Ergänzte vorläufige Erwiderung

zur Stellungnahme des Vorhabenträgers zum Grundwasserströmungsmodell im Rahmen des Erörterungsverfahrens zur 7. Planänderung PFA 1.1, 6. Planänderung PFA 1.5, 2. Planänderung PFA 1.6a

Abbildung 1: Bewertung von Validierungsergebnissen im Vergleich zum Eichzeitraum

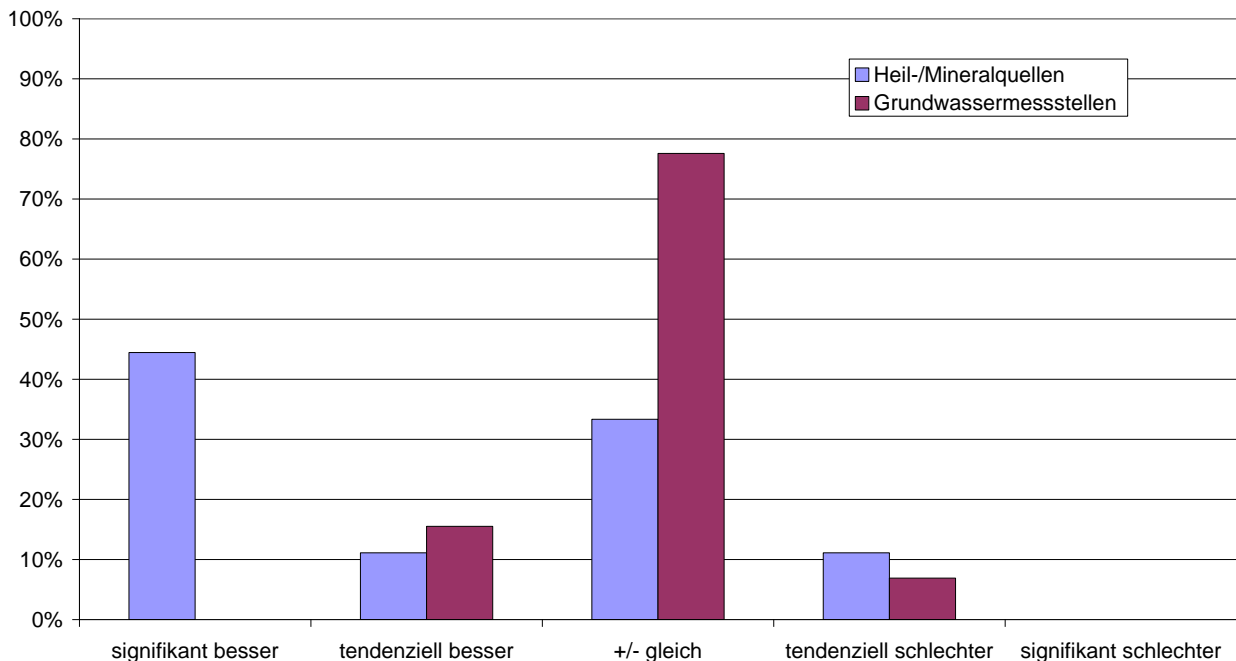
Es fällt auf, dass die Validierungsergebnisse in keinem Fall „signifikant schlechter“ sind als die Eichergebnisse. Bei den Grundwassermessstellen übertrifft die Reproduktionsgüte in der Validierungsphase leicht die Ergebnisse im Eichungszeitraum. Hoch auffällig ausgeprägt ist die deutliche Ergebnisverbesserung in der Validierung bei den Heil- und Mineralquellen.

Abbildung 4-2: Vergleich der gemessenen und berechneten Grundwasserganglinie der Messtelle P 177 (mo)

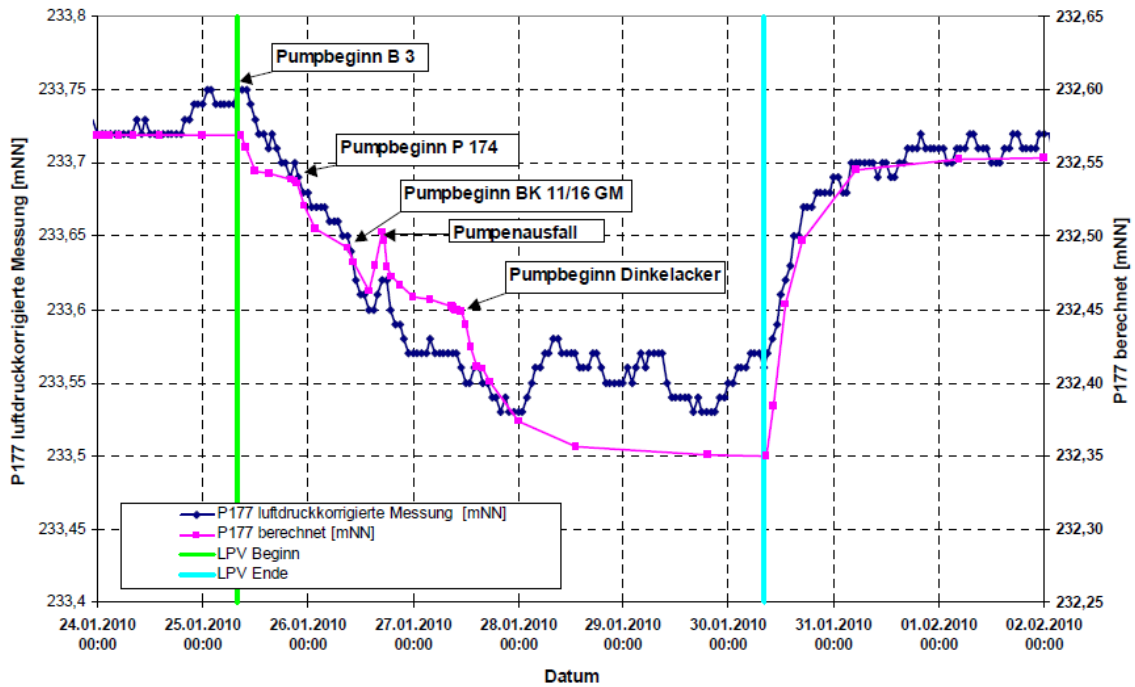
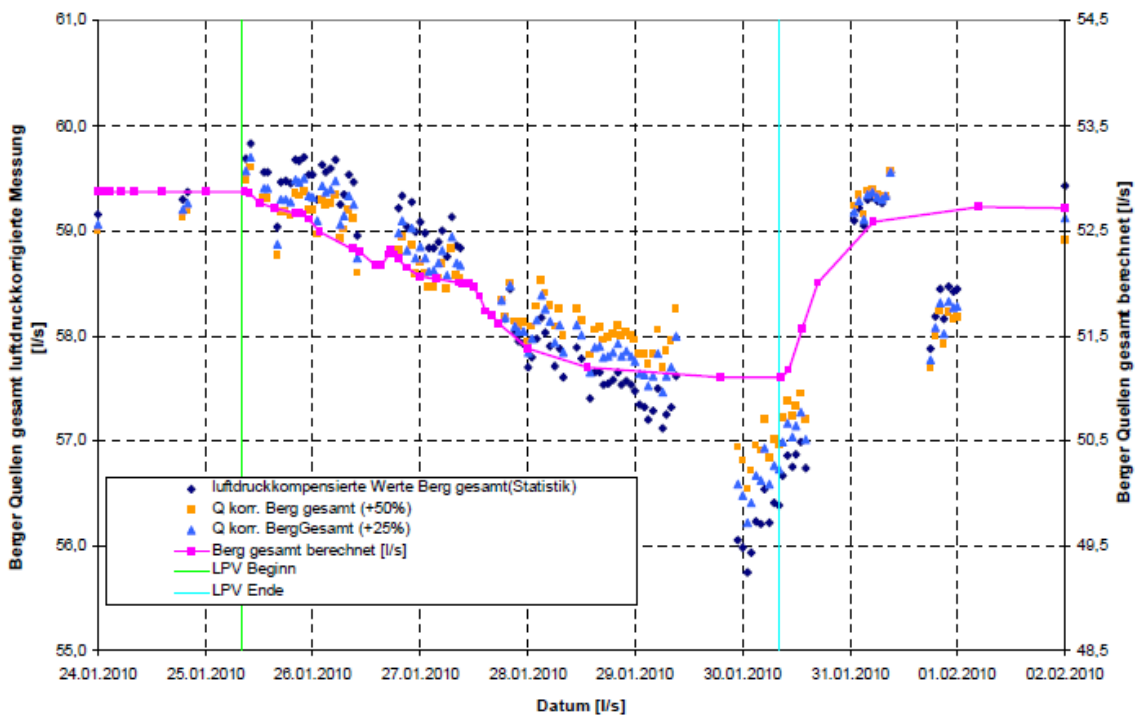
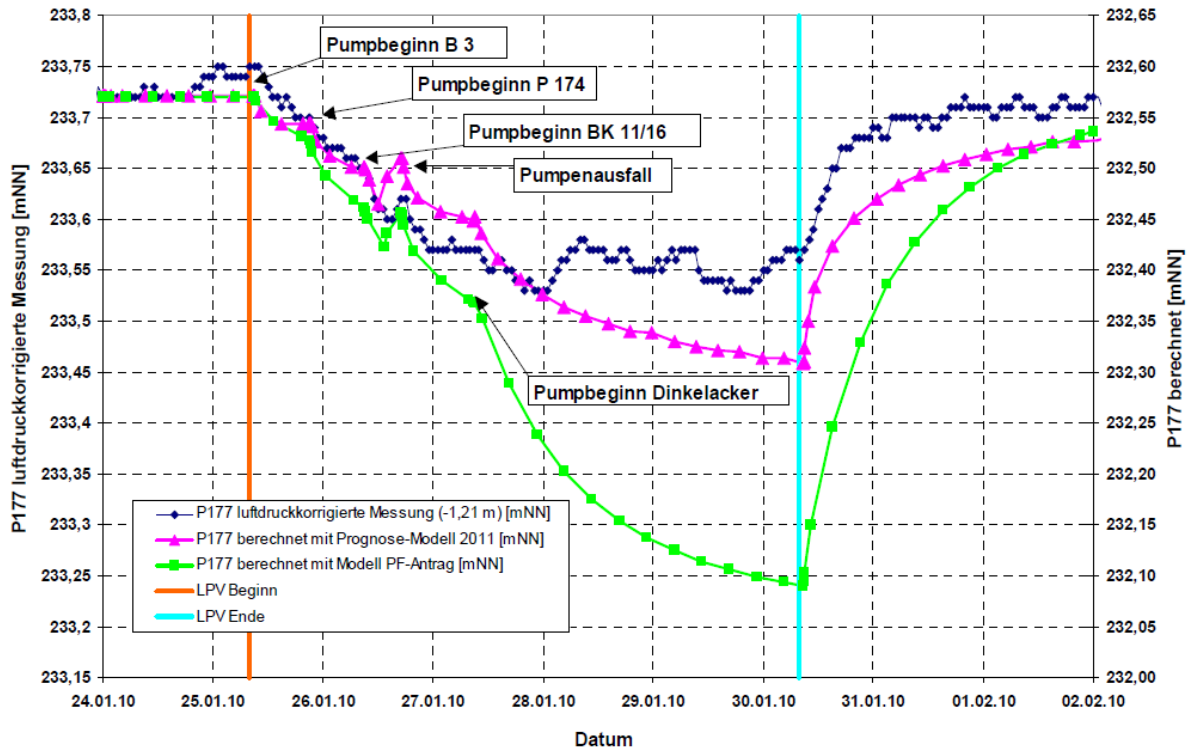
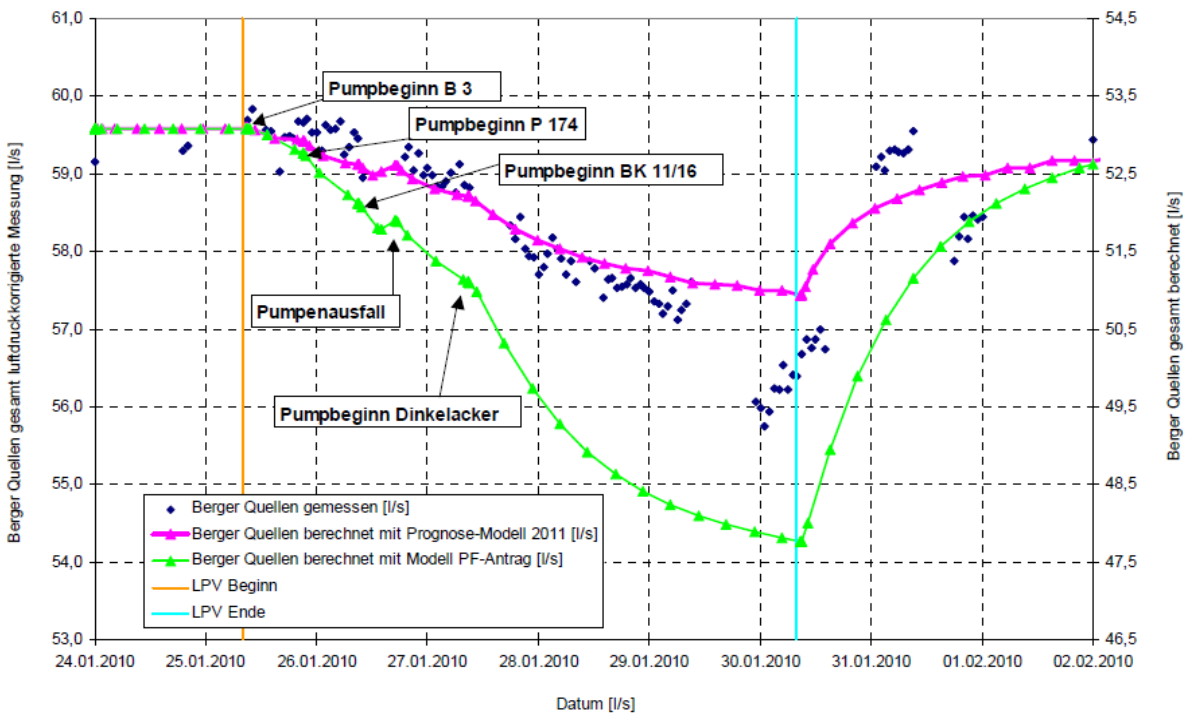
Darstellung 1: Diese entstammt dem Modellbericht „Aufbau, Eichung und Validierung des instationären GWSM, 03.11.2010“, ebd. Abbildung 4-2 auf Seite 99 (Vergleich der gemessenen und berechneten Ganglinien an der Meßstelle P177) und Abbildung 4-3, Seite 101 (Vergleich der gemessenen und berechneten Quellschüttung Berger Quellen). Für die vergleichende Bewertung ist hier festzuhalten, daß die maßgebende Prognosekurve der gezeigten Abbildung 4-2 (in magenta) bei Beendigung des Pumpversuches einen Wert von 232,35mNN annimmt. Weiters nimmt die maßgebende Prognosekurve des Modells in Abbildung 4-3 einen Wert von ca. 51,2l/s an.

Darstellung 2: Diese entstammt einer internen Stellungnahme des Ingenieurbüros an Herrn Plenter und Herrn Engel (Enge?) und datiert vom 20.6.2011, Aktenzeichen des Bearbeiters A-0013-We/Wf²:

Abbildung 4-2: Vergleich der gemessenen und berechneten Grundwasserganglinie der Messtelle P 177 (mo)

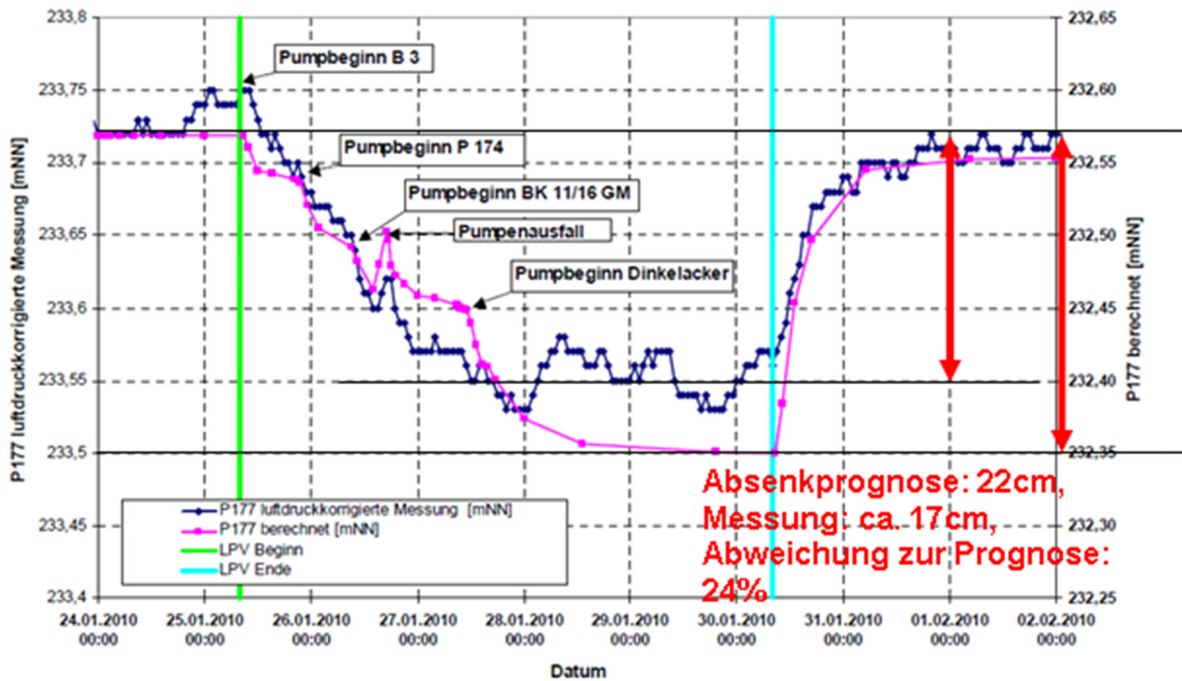
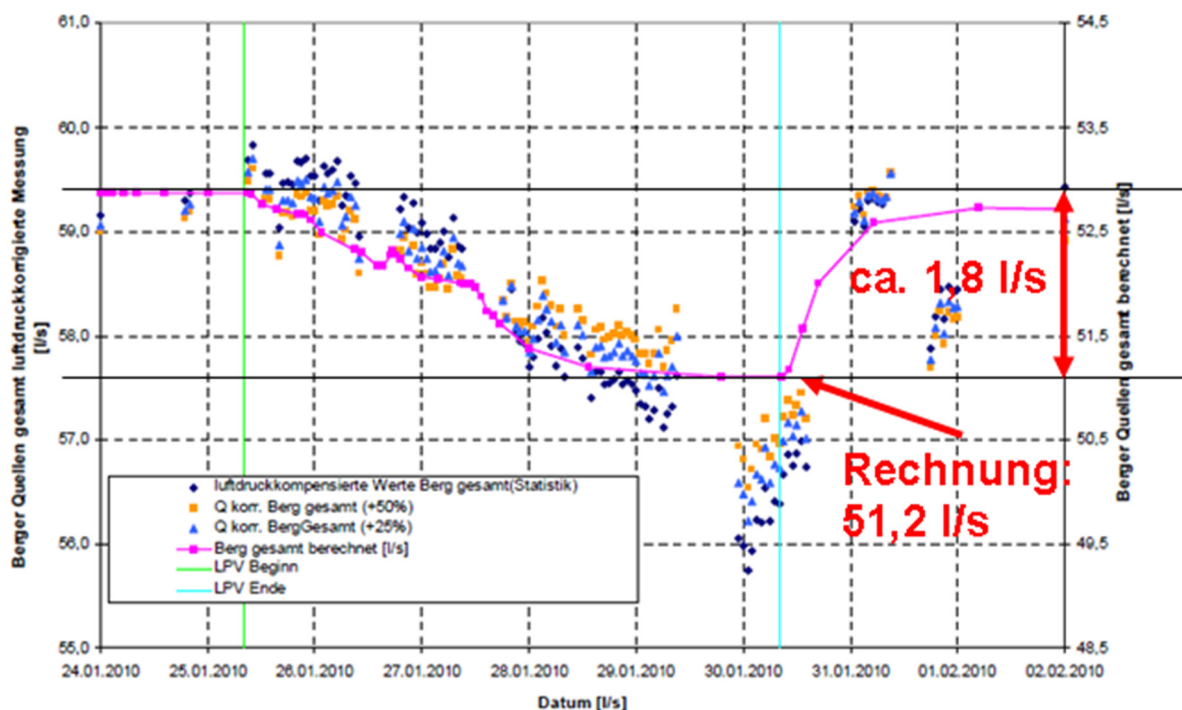
Im Diagramm „Abbildung 4-2“ gehen die Modellierer davon aus, daß der quasistationäre Endzustand an der Meßstelle P177 ab dem 28.1.2010 gegen 12:00 Uhr erreicht sei. Weitere Schwankungen rühren nicht vom Pumpversuch her. Dies ist nachvollziehbar, aus diesem Grund wurden zwei waagrechte Linien eingezeichnet, die das prognostizierte und das gemessene Ende der Potentialabsenkung darstellen. Die tageszeitlichen Schwankungen wurden hierbei gemittelt. Diese Mittelung läßt sogar die Vermutung zu, die gemessene Absenkung hätte bereits einen Tag früher, also am 27.1.2010 ihren quasistationären Gleichgewichtszustand erreicht.

Insofern ist festzuhalten: Das System scheint also auf die von außen aufgezwungene Störung schwächer zu reagieren als das Modell vorhersagt, andererseits scheint es weniger träge zu reagieren, was die gegenüber dem Modell deutlich steiler abfallende Meßkurve von Beginn an bis zum Erreichen des quasistationären Endzustandes nahelegt. Wenn die Systemvorstellung richtig ist, daß sich P177 im Oberstrom der Berger Quellen befindet und daher vorhersagt, wie sich die Berger Quellen kurze Zeit später verhalten werden, dann müßte dies dazu führen, daß auch an den Berger Quellen der Schüttungsrückgang geringer ausfiele als die Modellprognose andeutet.

Abbildung 2: Vergleich der gemessenen und berechneten Grundwasserganglinie der Messstelle P 177

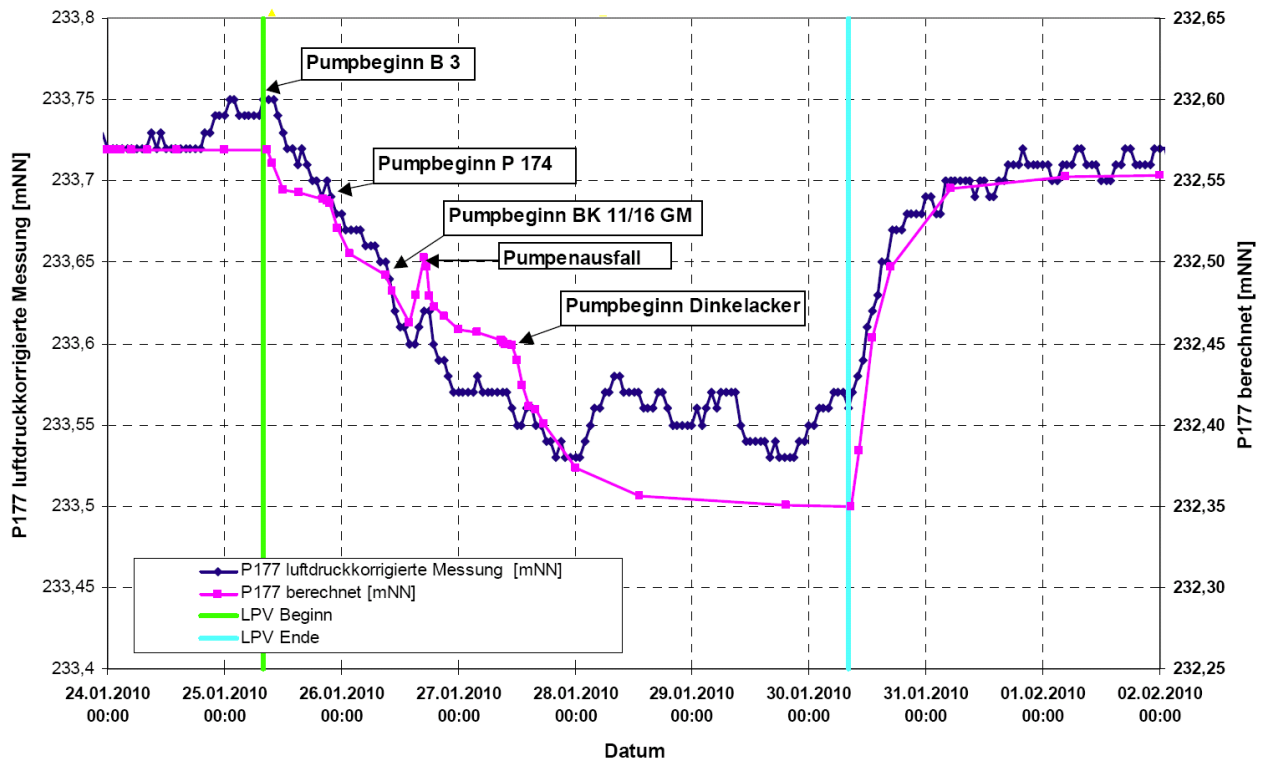
Die Abbildung 2 zeigt den gemessenen und berechneten Ganglinienverlauf der Beobachtungsmessstelle P 177 während des Pumpversuchs. Die Modellbearbeiter erkennen daran eine gute Reproduktion der Messergebnisse durch das Modell. Den durch die Berechnungen nicht wiedergegebenen Grundwasseranstieg am 28.01.2010 begründen sie mit „natürlichen hydrologischen Schwankungen“ (Modellbericht S. 100). Faktum ist, dass ab diesem Zeitpunkt bis zum Ende der Wasserförderung keine Übereinstimmung mit den Modellberechnungen vorliegt. Ab dem Nachmittag des 29.1.2010, also noch vor Ende der Wasserförderung, steigt der Wasserspiegel unerwartet an, obwohl er theoretisch eine schwach fallende oder gleich bleibende Tendenz aufweisen müsste. Im Gegensatz dazu setzt sich dieser Anstieg fast kontinuierlich in den Wiederanstieg nach Pumpende fort. Der Wasserspiegel in der Messstelle verhält sich so, als hätte er „gewusst“, dass der Pumpversuch bald zu Ende geht, und sich in „vorausgehendem Gehorsam“ schon darauf eingerichtet. Eine solche Erklärung ist nicht unsinniger als jene der Modellbearbeiter. Denn das Modell soll ja – neben den Auswirkungen des Pumpversuchs – gerade jene „natürlichen hydrologischen Schwankungen“ nachbilden, welche sie hier als „Ausrede“ für die fehlende Repräsentation der Wirklichkeit ins Treffen führen.

Abbildung 3: Vergleich der gemessenen und berechneten Schüttungsraten der Berger Quellen gesamt

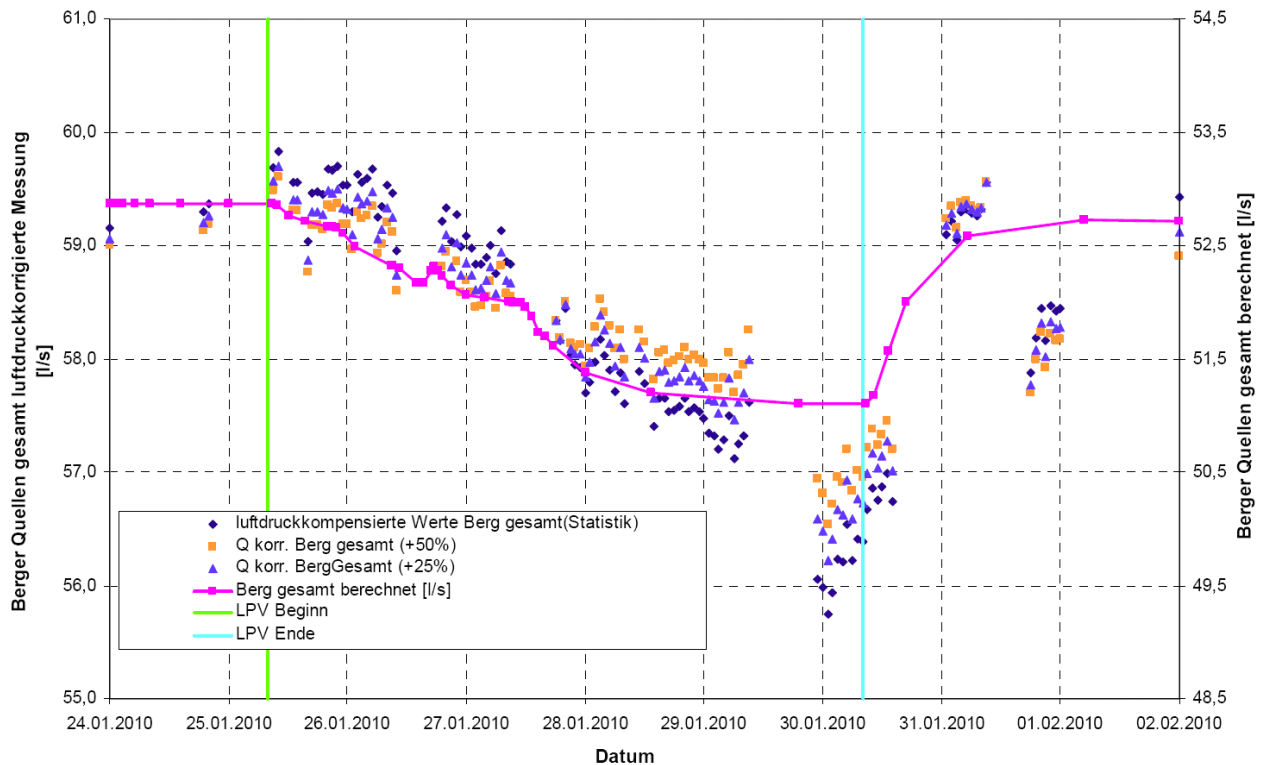
Ein ähnliches Bild zeigen in der vorstehenden Abbildung 3 die Berger Quellen, welche ebenfalls als Beobachtungsmessstellen herangezogen wurden und deren Schüttungsänderung ab dem 29.01.2010 bis zum Ende des Pumpversuchs nicht mit der Modellberechnung übereinstimmt. Auch dort ist schon vor der Pumpenabschaltung ein markanter Wiederanstieg zu beobachten, und zwar noch bevor sich ein quasi-stationärer Strömungszustand eingestellt hat (welcher auch nie erreicht wurde). Andererseits ist auch nicht auszuschließen, dass dieser mutmaßliche Wiederanstieg nur ein Zufallsprodukt darstellt und der Schüttungsrückgang bis zur Pumpenabschaltung linear oder sogar noch verstärkt weitergeht.

Nach dem Schüttungsverlauf der Berger Quellen erscheint es möglich, dass die Quellschüttung weiter zurückgegangen wäre, wenn der Pumpversuch nicht vorzeitig abgebrochen wäre. Der Pumpversuch erlaubt daher keine Aussagen darüber, welche Schüttungsrückgänge an den Heil-/Mineralquellen infolge der geplanten Baumaßnahmen zu erwarten sind.

Die Quellschüttungsganglinien gegen Ende des Pumpversuchs und in der Wiederaufspiegelungsphase wurden vom Modell jedenfalls stark abweichend reproduziert. Dies wird von den Modellbearbeitern ohne nähere Erklärung mit „nicht pumpversuchsbedingten“ Effekten begründet. Dass genau in diesem kritischen Zeitraum und auch nach Ende der Pumpdauer Dokumentationslücken über die Quellschüttungen bestehen, stellt die Sorgfalt bei der Versuchsdurchführung in Frage.

Erklärung zum Diagramm

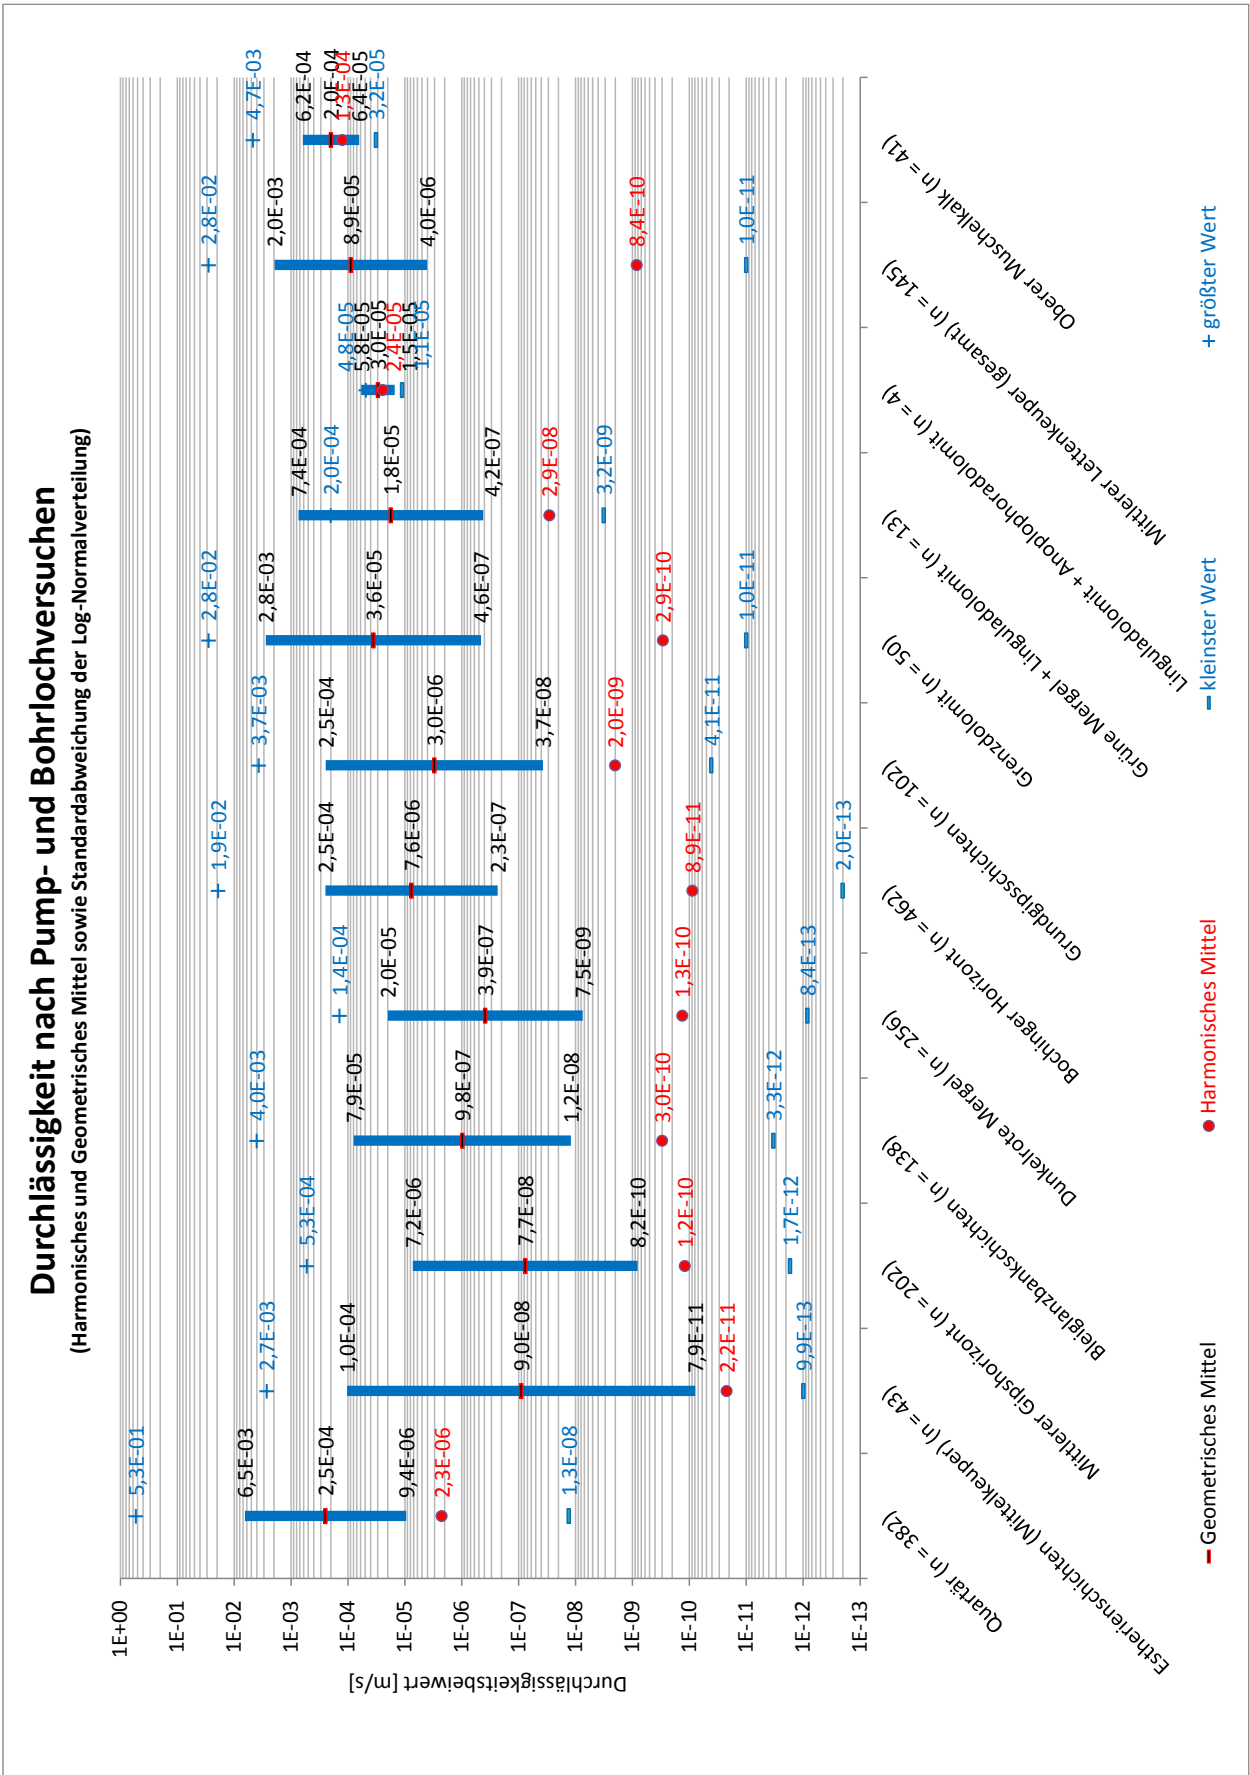
Grundlage des Diagramms sind die in der Gemeinsamen Datenbasis dokumentierten geohydraulischen Versuche (ARGE WASSER - UMWELT - GEOTECHNIK 2002, Anlage 1.6).
